Technical *Info*

Переход на оснащение новым устройством зажима у автомобилей Ford с дизельным двигателем объемом 1,8 литра (СТ 983 K1/K2)

Рис. 2
Новая система зажима

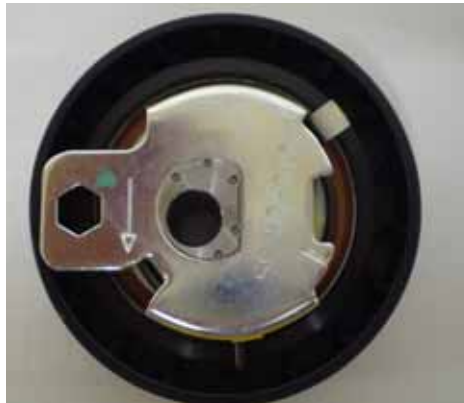
Натяжной ролик в составе набора имеет иное техническое исполнение, чем тот натяжной ролик, который был смонтирован на заводе-изготовителе.

В соответствии с указаниями фирмы Ford у всех автомобилей с дизельным двигателем объемом 1,8 литра в процессе плановой замены зубчатых ремней необходимо устанавливать натяжные ролики нового исполнения. В связи с совершенно новой конструкцией возникает вопрос о правильном выполнении операций монтажа и настройки.

Новое исполнение представляет собой полуавтоматический натяжной ролик, который устанавливается по центру на месте ручного натяжного устройства (50 Нм). После установки зубчатого ремня, как обычно, на диске с помощью ключа с внутренним шестигранником спереди производится регулировка натяжения в направлении, в соответствии с нанесенной стрелкой, причем следует иметь в виду, что гнездо находится напротив упора, расположенного примерно в положении 3 часа.

В некоторых старых исполнениях облицовку нужно доработать напильником в области натяжного ролика на 1/10 мм.
